QUESTIONAMENTOS AUDIÊNCIA PÚBLICA PR-412 MATINHOS PRAIA DE LESTE

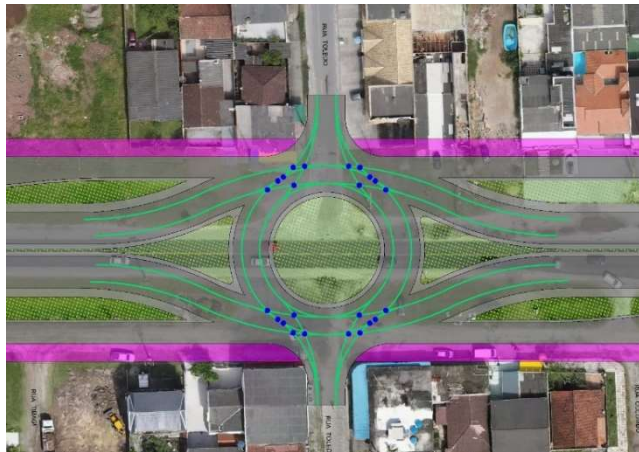
15) Travessias elevadas nos principais entroncamentos? Distancia de quantos metros uma da outra essas travessias elevadas serão construídas?

Resposta: As travessias de pedestres e ciclistas foram previstas próximas aos principais pontos de adensamento urbano e se apresentam com distância média de 500 metros. Na prática, isto significa dizer que o pedestre/ciclista deve percorrer em média cerca de 250 metros até encontrar um ponto seguro para realizar sua travessia.

Vale destacar que o modelo adotado pelo projeto desenvolvido permite, de forma simplificada, a possibilidade de serem instaladas passagens em outros pontos que inicialmente não foram previstos.

Terceira avenida:

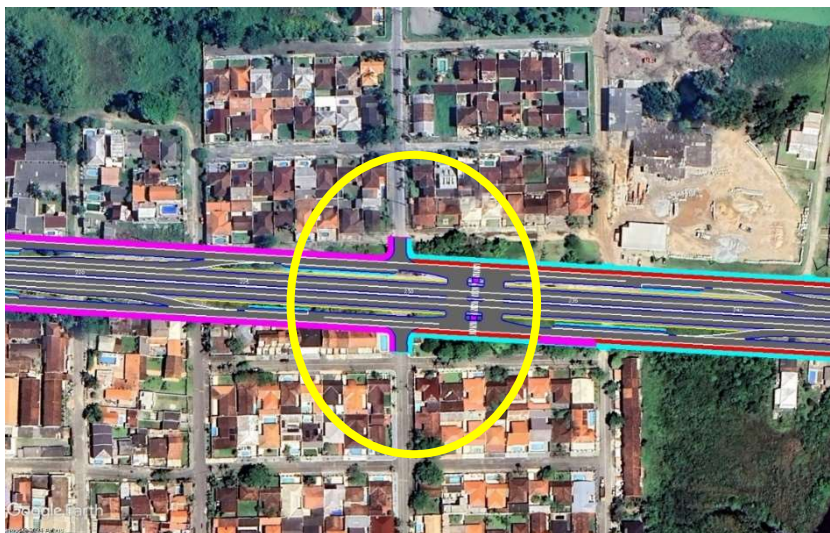
43) Vocês poderiam fazer o projeto usando como base futuro desenvolvimento da região, trânsito de pedestre, excesso de carro, fazendo essa nova estrada em uma nova rodovia a 3 / 5 km para dentro.

Resposta: Todo o traçado definido para duplicação da Rodovia foi discutido junto à prefeitura municipal de Matinhos e conforme o escopo contratual. Ainda, não é possível realizar um estudo preciso com base em dados não existentes. Existindo futuramente uma demanda de modernização e melhorias, essas demandas serão analisadas e estudadas e caso necessário, projetadas conforme se mostrem necessário.
